Mission régionale d'autorité environnementale

Bourgogne-Franche-Comté

**Avis de la Mission Régionale d'Autorité environnementale
de Bourgogne-Franche-Comté
sur le projet de centrale photovoltaïque
sur la commune de Gron (89)**

n°BFC-2020-2582

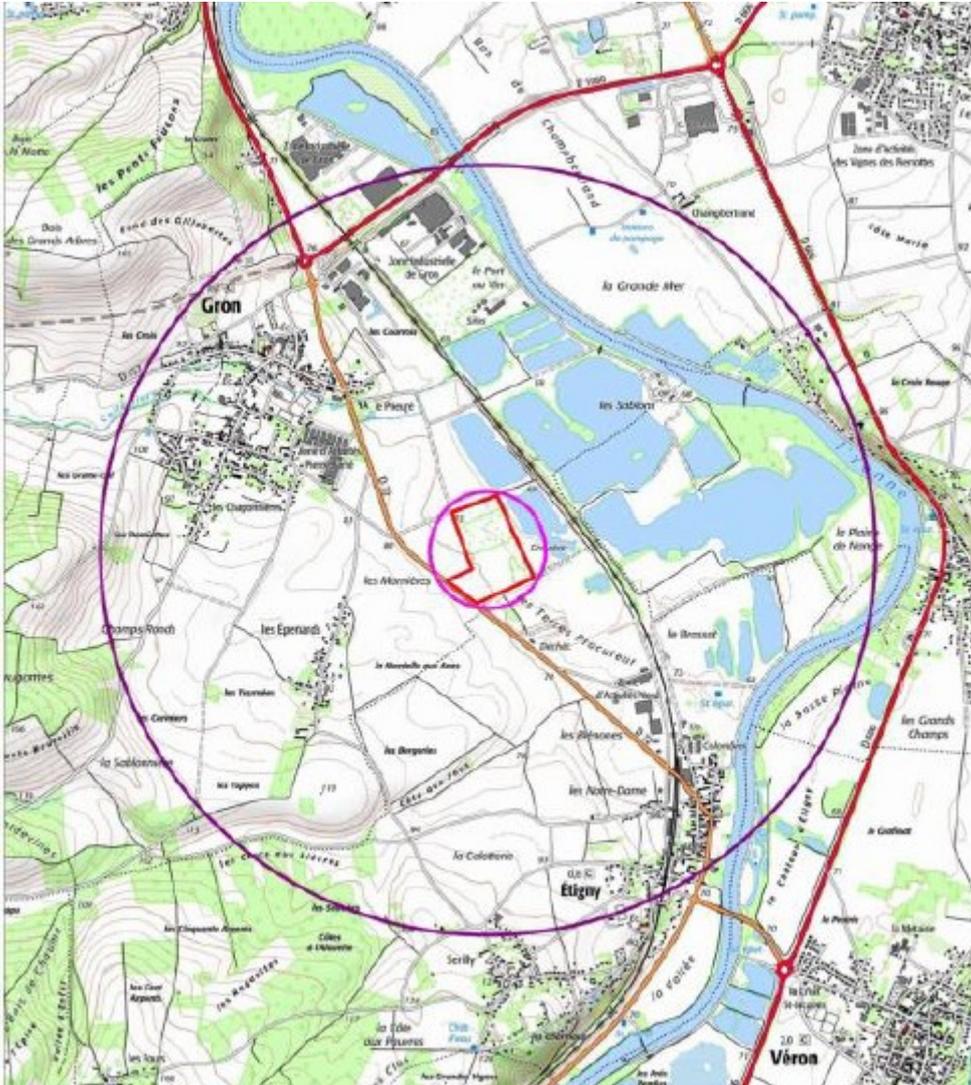
- justifier le choix du site d'implantation en démontrant son moindre impact environnemental au regard d'autres alternatives envisageables, a minima à l'échelle intercommunale ;

- joindre l'étude de compensation agricole au plus tard au démarrage de l'enquête publique et en incorporer une synthèse dans l'étude d'impact et étudier le développement de mesures d'«agrivoltaïsme» sur la durée de vie de la centrale ;

- justifier les choix qui conduisent à la destruction de 1,2 ha de fourrés et présenter des scénarios alternatifs réduisant l'impact résiduel vis-à-vis de la faune nicheuse ;

- prévoir un suivi de l'avifaune nicheuse en phase exploitation et de l'élargir aux chiroptères (entre mai et juillet) pour évaluer leur évolution de comportement sur le site ;

- apporter des éléments sur l'engagement du porteur de projet à s'assurer d'une analyse fine des effets du raccordement, qui est une composante du projet, et, le cas échéant, de la mise en place de mesures adaptées ;

- vérifier, et adapter au besoin, le statut, la largeur et la structure de la voie d'accès pour qu'elle soit compatible avec le projet, notamment en phase chantier avec les entrées et sorties de poids-lourds sur la RD 72 et prévoir son revêtement à proximité du carrefour afin de limiter les salissures et la propagation des poussières ;

- contractualiser avec une entreprise spécialisée en espaces verts sur une durée minimale de 5 ans, pour garantir un résultat conforme à ce qui est attendu (fourniture de plants d'espèces locales arbustives, remplacement des essences qui n'auraient pas repris et lutte contre les espèces invasives) ;

- mettre en place un système de management environnemental (SME), dans une démarche volontaire d'entretien de la végétation.
